平成16年(行ウ)第68号 公金支出差止等請求事件

準備書面(第15)

## 第2 利根川水系河川整備基本方針が策定されても八ッ場ダムの治水上の上位計画はなし

## 第4 利根川水系河川整備基本方針の非現実性

補図 - 2 利根川水系工事実施基本計画

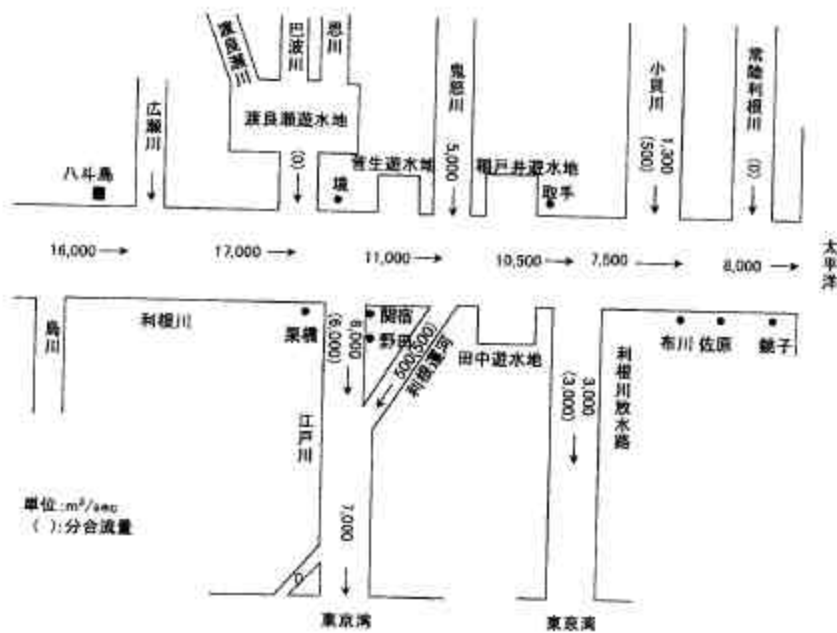
今回策定された利根川水系河川整備基本方針の基本高水流量と高水流量図を補図 - 1 に示す(甲 B 28号証)。比較のため、利根川水系工事实施基

八斗島地点における基本高水流量( 想定最大洪水流量 )は上述のとおり、22,000 m<sup>3</sup>/s あり、工事実施基本計画と同じである。200年に1回の洪水であるカスリーン台風が再来しても到底起こりえないきわめて過大な洪水流量であるにもかかわらず、その非現実的な値が基本方針にそのまま引き継がれている。

一方、八斗島地点の計画高水流量( 河道を流下させる最大流量 )は16,500 m<sup>3</sup>/s で、工事実施基本計画の16,000 m<sup>3</sup>/s より500 m<sup>3</sup>/s 大きくなり、八

斗島上流で調節すべき流量が6,000? /秒から5,500? /秒へと、500? /秒だけ小さくなった。しかし、オーダーとしてはほとんど同じであり、基本方針は工事実施基本計画の内容をほとんどそのまま踏襲している。

補図-- 3 利根川の八斗島地点の治水計画（河川整備基本方針）

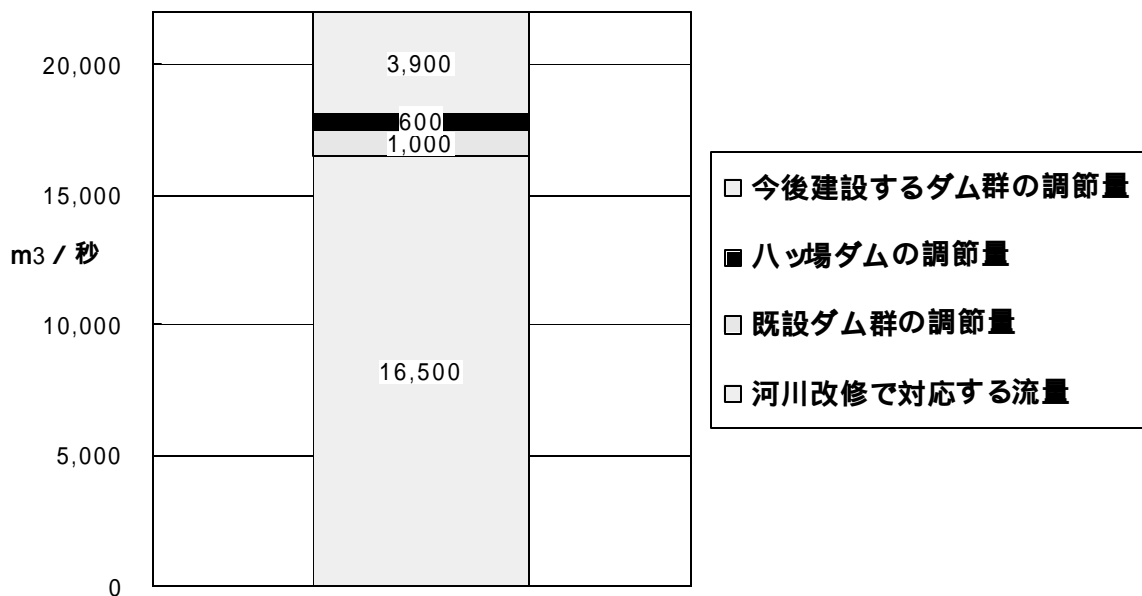
八斗島地点より上流に必要な洪水調節量は上述のとおり5,500? /秒であって、そのうち、既設6ダムとハッ場ダムで対応できるのは国土交通省の説明によれば、1,600? /秒である(甲B32号証「八斗島上流の洪水調節施設」)から、補図-3に示すとおり、その差、3,900? /秒は今後建設するダムと遊水池で調節しなければならない。利根川上流部には地形的に遊水池の適地があまりないから、ほとんどダムに依存することになる。利根川上流部で今後必要なダムの基数を比例計算で求めると、次のようになる。

$$7 \text{基} \div 1,600? \times 3,900? = 17 \text{基}$$

工事実施基本計画における新規ダムの必要基数を同様の計算で求めた結果は19基であったから、基本方針も同程度の基数である。この新規ダム建設の可能性を考えた場合、利根川上流部では治水目的を含む多目的ダムが4基も次々と中止になってきているから、今後新たにダムを計画して建設することは1基であっても極めて困難である。まして、19基であろうと、17基であろうと、そのように数多くのダムを新たに計画して建設することは不可能な話である。

補図 - 4 新しい利根川放水路計画

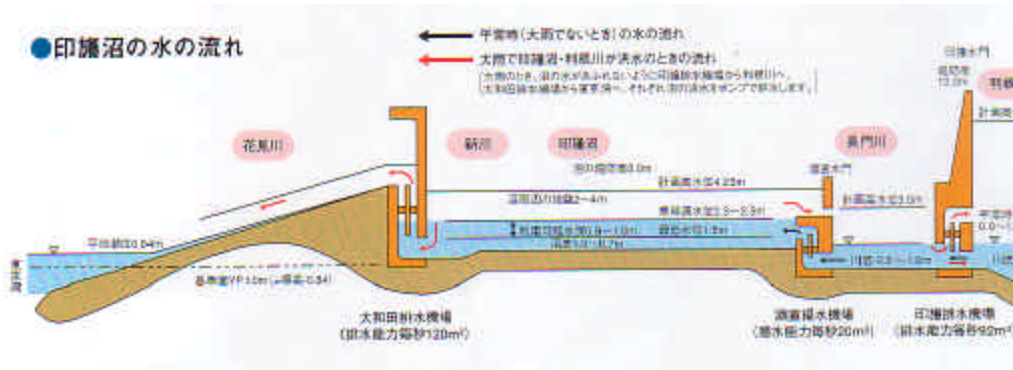
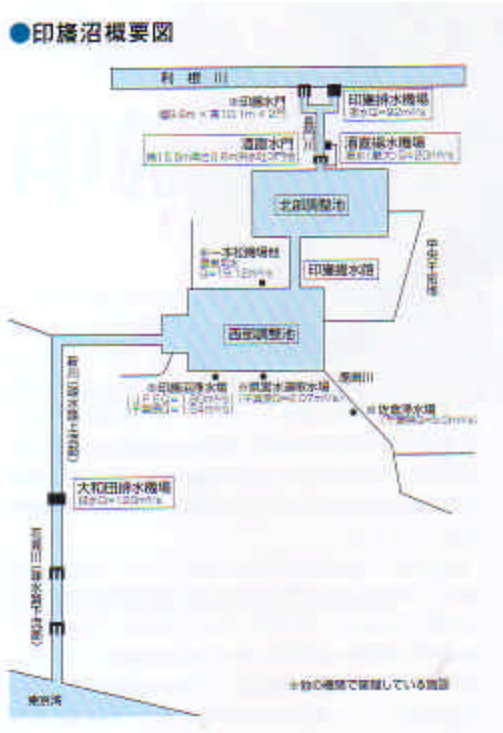
の3,000? /秒から1,000? /秒に減らし、経路については補図 - 4 のとおり、印旛沼を經由してその排水路である印旛沼放水路(八千代市側を新川、千葉市側を花見川という)から東京湾に流す計画に変更した(甲B33号証「利根川放水路」)。既存の水路を使い、しかも、印旛沼で洪水を調節して東京湾に流すようにするから、必要な水路幅が小さくなり、実現が可能だという話になっている。

ウ しかし、新計画も旧計画と同様、実際には実現性がほとんどないものである。印旛沼の周辺地域は洪水の氾濫に長年悩まされてきたところである。1969年に印旛沼の開発工事が完了し、洪水時は印旛沼の洪水を印旛排水機場で利根川へ、大和田排水機場で東京湾の方へと、両方向に流すように改善されたところであって(補図 - 5 印旛沼の現状 参照〔甲34号証「千葉用水総合事業所の概要」〕)、利根川の洪水を受け入れる余裕などあるはずがない。自流域の洪水の処理だけで手一杯であるのに、利根川の洪水を受けて調節することなど、できるはずがない。一つの方法は印旛沼の治水容量を大幅に増やすことだが、そのためには、沼の自然を根底から破壊するような大規模掘削が必要となり、そのような自然破壊工事が今の世の中で許されるはずがない。

エ さらに、利根川と北印旛沼を結ぶ長門川は4.3km、北印旛沼と西印旛沼を結ぶ印旛捷水路は4.3km、新川・花見川は16.6kmもあり、拡幅を要する水路が延べで約25kmもある。現在の流下能力は長門川が92? /秒、その他の水路が120? /秒であるから、1,000? /秒の洪水を流すためには水路を大幅に拡幅しなければならない。新川・花見川は調節後の洪水を流すことになっているが、上述のように実際には印旛沼による調節は困難であるから、やはり1,000? /秒程度の洪水を流下させることが必要となり、大幅な拡幅をしなければならない。これらの水路の周辺も市街化が進展して人家が密集しているところが多いから、水路の大幅拡幅は何千戸という住宅等の移転を伴うものとなり、到底実現できるものではない。
